Direction Régionale de l'Environnement, de  
l'Aménagement et du Logement  
Nouvelle - Aquitaine

Site concerné  
LOGISUN\_  
Zone logistique RD 125E3  
Lieu-dit "Margaridat Sud"  
**33210 FARGUES**

**Objet** : Rapport au CODERST - Modification du projet suite à  
porter à connaissance

**Rapport de l'Inspection des installations classées  
au CODERST  
Suite à une demande de modification d'une installation soumise  
au régime de l'enregistrement**

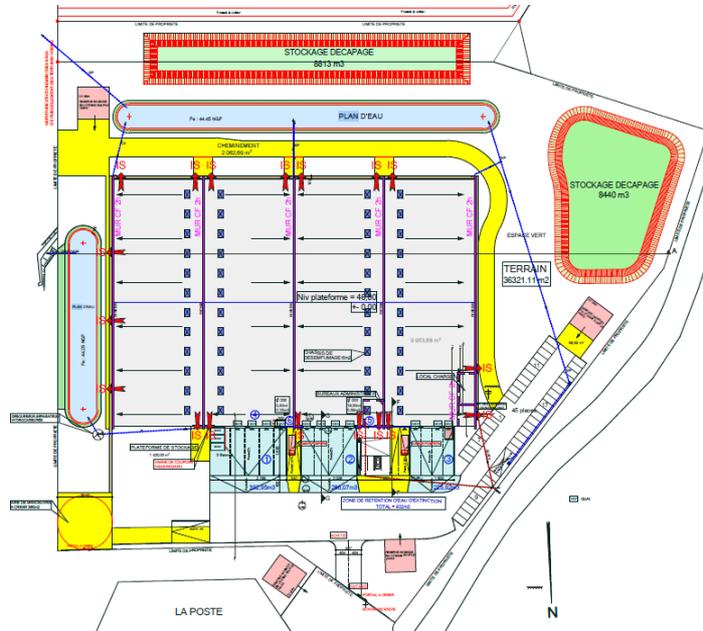
Ce point n'appelle pas de remarques. Il convient de noter que, sur le plan ci-après, les « stockages décapages » sont des talus de terres permanents issus des travaux de terrassement. **Une mise à jour des informations de l'arrêté préfectoral du 28 janvier 2019 est nécessaire.**

Deux réserves incendie ont été déplacées. L'exploitant a indiqué que les aires d'aspiration des réserves incendie ne sont pas situées dans les flux thermiques de 3kW/m<sup>2</sup>. Aucune prescription complémentaire n'est nécessaire.

L'exploitant indique que la façade Est ne sera plus couverte par la voie « périphérique » (voir ci-après).

*Au cours des travaux, il est apparu une hauteur de nappe bien plus élevée que ce qui était attendu initialement. Aussi, et afin de faire face à ce niveau de hautes eaux, le bassin des eaux de voiries ne peut être enterré et le fond des bassins doit être relevé et compensé par une emprise au sol plus importante afin de respecter les volumes calculés.*

En conséquence, l'exploitant propose la mise en place de deux aires de retournement en lieu et place de la voie périphérique.

L'arrêté du 11 avril 2017 prévoit qu'« en cas d'impossibilité de mise en place d'une voie «engins» permettant la circulation sur l'intégralité de la périphérie du bâtiment et si tout ou partie de la voie est en impasse, les 40 derniers mètres de la partie de la voie en impasse sont d'une largeur utile minimale de 7 mètres et une aire de retournement comprise dans un cercle de 20 mètres de diamètre est prévue à son extrémité ».

Aucune prescription complémentaire n'est nécessaire.
